**Avis délibéré de la mission régionale
d'autorité environnementale Auvergne-Rhône-Alpes
relatif au projet de révision du plan local d'urbanisme
de la commune de Valloire (73)**

Avis n° 2020-ARA-AUPP-00962

Extrait du plan de zonage du projet de PLU arrêté
(source : règlement graphique / 4.2.1 Plan général)

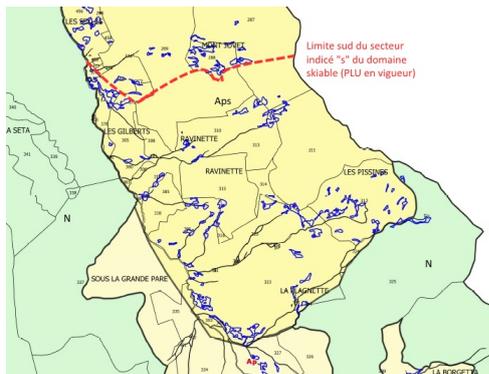
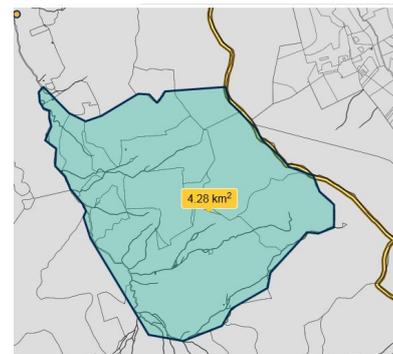
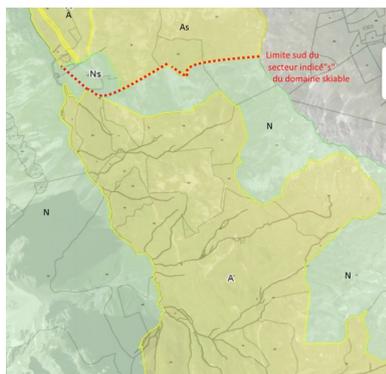
La traduction, notamment graphique, que le PLU fait de l'UTN structurante, conduit à une considérable aggravation des effets environnementaux sur des secteurs identifiés, au stade du projet de SCoT arrêté, comme étant à forts enjeux : espaces agricoles de grande surface, zone de riche biodiversité avec des zones humides d'altitude dispersées, proximité immédiate avec un site Natura 2000 et un site classé ...

En effet, le projet de PLU ouvre la possibilité de réaliser des aménagements liés au domaine skiable sur de nouvelles surfaces d'alpage classées en zone agricole Aps⁵⁹ au sein du vallon de l'Aiguille noire, cette extension du domaine skiable étant estimée à plus de 400 ha⁶⁰. Les illustrations qui suivent permettent de situer les évolutions de zonages réglementaires avant et après projet de PLU.
